Référence : C.N.37.2001.TREATIES-2 (Notification Dépositaire)

CONVENTION DOUANIÈRE RELATIVE AU TRANSPORT INTERNATIONAL
DE MARCHANDISES SOUS LE COUVERT DE CARNETS TIR
(CONVENTION TIR)

PROPOSITION D'AMENDEMENTS À L'ARTICLE 3 ET
AUX ANNEXES 2 ET 7 DE LA CONVENTION

Annexe 4AUTRES PROPOSITIONS D'AMENDEMENT À LA CONVENTION TIR DE 1975Adoptées par le Comité de gestion de la Convention TIR le 20 octobre 2000

"Croquis No. 10

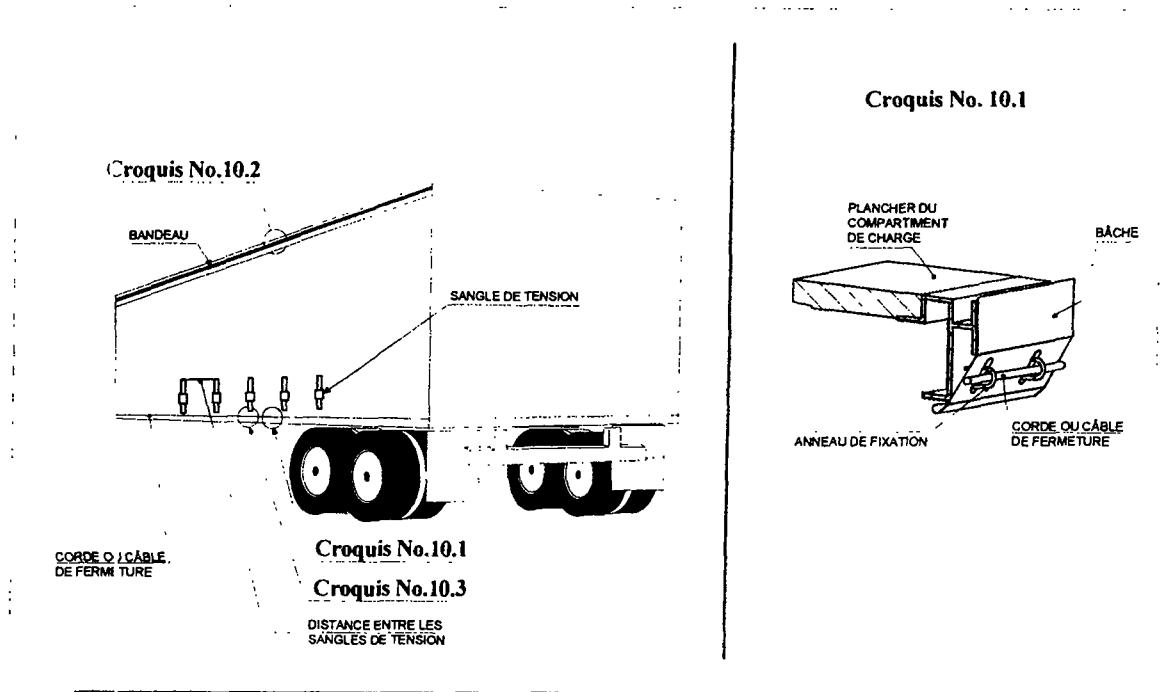
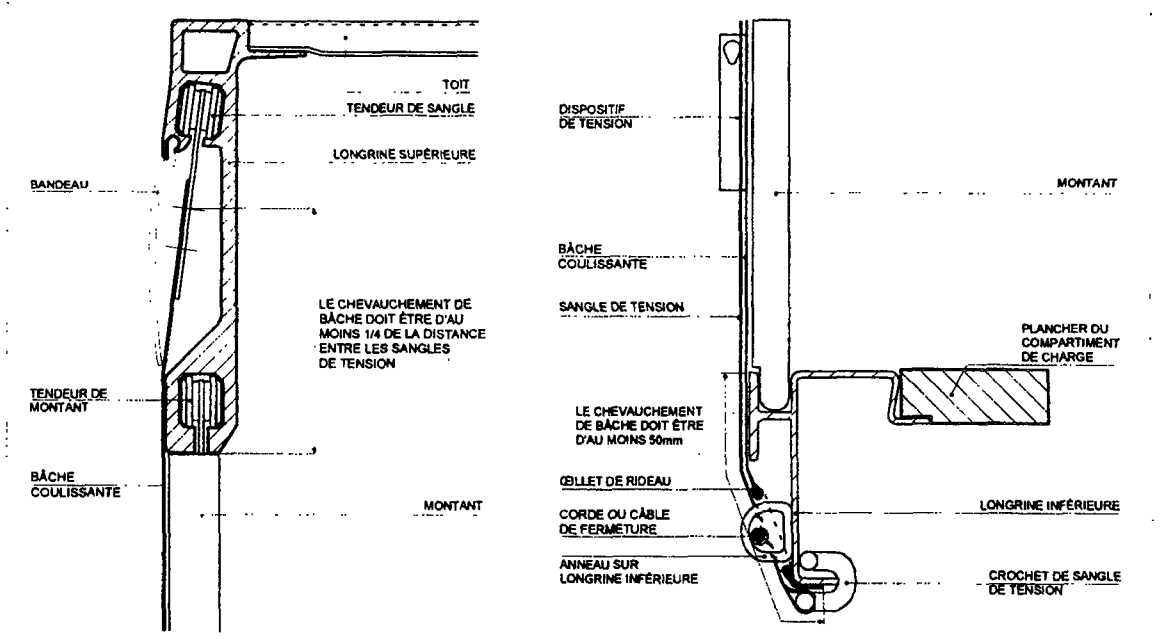
"Article 4Véhicules à bâches coulissantes

1. Lorsqu'il y a lieu, les dispositions des articles 1, 2 et 3 du présent Règlement s'appliquent aux véhicules à bâches coulissantes. En outre, ces véhicules doivent être conformes aux dispositions du présent article.

2. Nonobstant les dispositions du paragraphe 3 du présent article, les bâches coulissantes, plancher, portes et autres éléments constitutifs du compartiment de chargement doivent être conformes soit aux prescriptions des paragraphes 6, 8, 9 et 11 de l'article 3 de ce Règlement, soit à celles des alinéas i) à vi) ci-après.

- i) Les bâches coulissantes, plancher, portes et autres éléments constitutifs du compartiment de chargement seront assemblés de manière à ne pas pouvoir être ouverts ou fermés sans laisser de traces visibles.

- ii) La bâche recouvrira les éléments solides du haut du véhicule d'au moins $\frac{1}{4}$ de la distance effective entre les sangles de tension. La bâche recouvrira d'au moins 50 mm les éléments solides du bas du véhicule. L'ouverture horizontale entre la bâche et les éléments solides du compartiment de chargement ne pourra dépasser 10 mm perpendiculairement à l'axe longitudinal du véhicule, une fois le compartiment de chargement fermé et scellé pour la douane.

- iii) Le système de guidage de la bâche coulissante et les autres parties mobiles seront assemblés de manière que les portes fermées et scellées pour la douane et les autres parties mobiles ne puissent être ni ouvertes ni fermées de l'extérieur sans laisser de traces visibles. Le système de guidage de la bâche coulissante et les autres parties mobiles seront assemblés de manière qu'il soit impossible d'accéder au compartiment de chargement sans laisser de traces visibles. Le système est décrit par le croquis No 10 figurant en appendice au présent Règlement.

- iv) La distance horizontale entre les sangles de tension, utilisées à des fins douanières, sur les éléments solides du véhicule ne dépassera pas 200 mm. L'écart peut toutefois être plus grand mais il ne doit pas y avoir plus de 300 mm entre les sangles de tension de part et d'autre du montant si la conception du véhicule et des bâches est propre à empêcher tout accès au compartiment de chargement. Dans tous les cas, les conditions définies en ii) ci-dessus doivent être respectées.

- v) L'écart entre les sangles de tension ne doit pas dépasser 600 mm.
 - vi) Les liens de fermeture utilisés pour assujettir les bâches aux éléments solides du véhicule seront conformes aux prescriptions du paragraphe 9 de l'article 3 de ce Règlement".

Ajouter le nouveau croquis ci-après à ceux joints en appendice à l'annexe 2 :

"Croquis No. 10

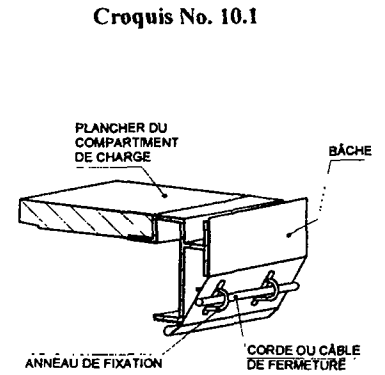
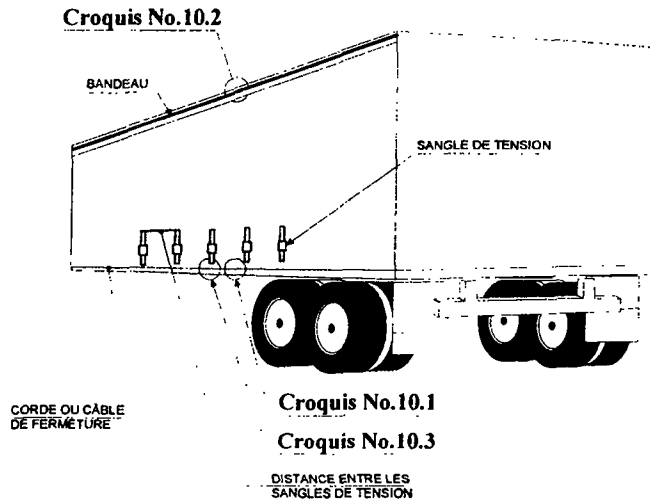
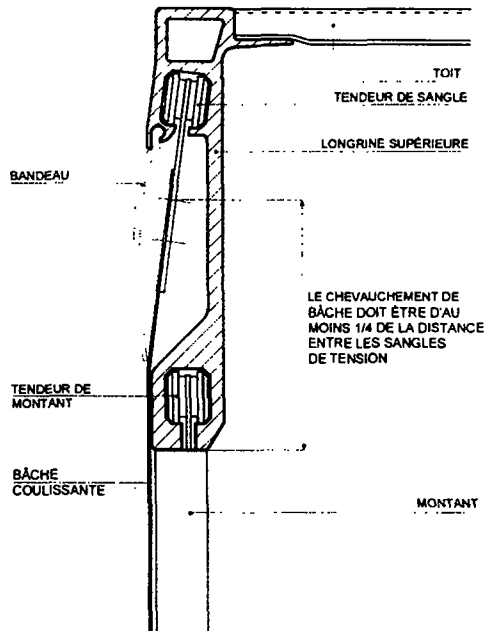
"Article 5Conteneurs à bâches coulissantes

1. Lorsqu'il y a lieu, les dispositions des articles 1, 2, 3 et 4 du présent Règlement s'appliquent aux conteneurs à bâches coulissantes. En outre, ces conteneurs doivent être conformes aux dispositions du présent article.

2. Nonobstant les dispositions du paragraphe 3 du présent article, les bâches coulissantes, plancher, portes et autres éléments constitutifs du conteneur doivent être conformes soit aux prescriptions des paragraphes 6, 8, 9 et 11 de l'article 4 de ce Règlement, soit à celles des alinéas i) à vi) ci-après.

- i) Les bâches coulissantes, plancher, portes et autres éléments constitutifs du conteneur seront assemblés de manière à ne pas pouvoir être ouverts ou fermés sans laisser de traces visibles.

- ii) La bâche recouvrira les éléments solides du haut du conteneur d'au moins $\frac{1}{4}$ de la distance effective entre les sangles de tension. La bâche recouvrira d'au moins 50 mm les éléments solides du bas du conteneur. L'ouverture horizontale entre la bâche et les éléments solides du conteneur ne pourra dépasser 10 mm perpendiculairement à l'axe longitudinal du conteneur, une fois ce dernier fermé et scellé pour la douane.

- iii) Le système de guidage de la bâche coulissante et les autres parties mobiles seront assemblés de manière que les portes fermées et scellées pour la douane et les autres parties mobiles ne puissent être ni ouvertes ni fermées de l'extérieur sans laisser de traces visibles. Le système de guidage de la bâche coulissante et les autres parties mobiles seront assemblés de manière qu'il soit impossible d'accéder au conteneur sans laisser de traces visibles. Le système est décrit par le croquis No 10 figurant en appendice au présent Règlement.

- iv) La distance horizontale entre les anneaux, utilisés à des fins douanières, sur les éléments solides du conteneur ne dépassera pas 200 mm. L'écart peut toutefois être plus grand mais il ne doit pas y avoir plus de 300 mm entre les anneaux de part et d'autre du montant si la conception du conteneur et des bâches est propre à empêcher tout accès au conteneur. Dans tous les cas, les conditions définies en ii) ci-dessus doivent être respectées.

- v) L'écart entre les sangles de tension ne doit pas dépasser 600 mm.
- vi) Les liens de fermeture utilisés pour assujettir les bâches aux éléments solides du conteneur seront conformes aux prescriptions du paragraphe 9 de l'article 4 de ce Règlement".

Ajouter le nouveau croquis ci-après à ceux joints en appendice à la première partie de l'annexe 7 :
